**Commission économique pour l'Europe**

**Forum mondial de l'harmonisation des Règlements  
concernant les véhicules**

Groupe de travail du bruit et des pneumatiques

**Pneumatiques : Règlement ONU n° 117****(Pneumatiques – Résistance au roulement,  
bruit de roulement et adhérence sur sol mouillé)****Proposition de complément 2 à la série 03 d'amendements  
au Règlement ONU n° 117****Communication des experts de l'Organisation technique européenne  
du pneumatique et de la jante\***

Figure 1

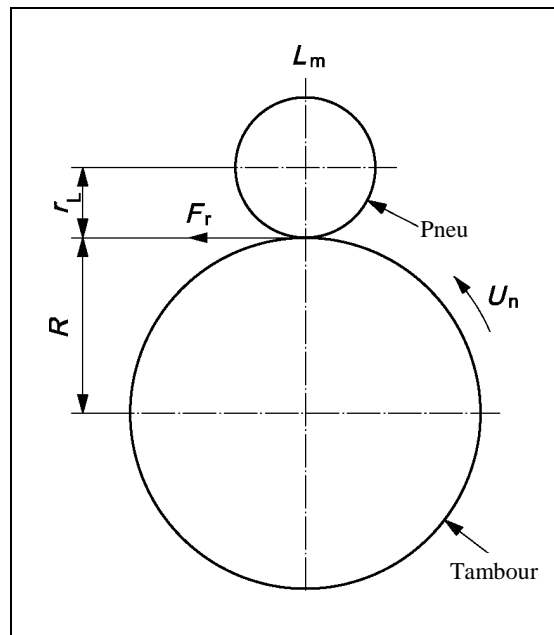
Ce qui suit doit être mesuré et enregistré (voir la figure 1) :

Toutes les grandeurs mécaniques (forces, couples) doivent être orientées conformément aux systèmes d'axes spécifiés dans la norme ISO 8855:1991 ~~1991~~ **2011**.
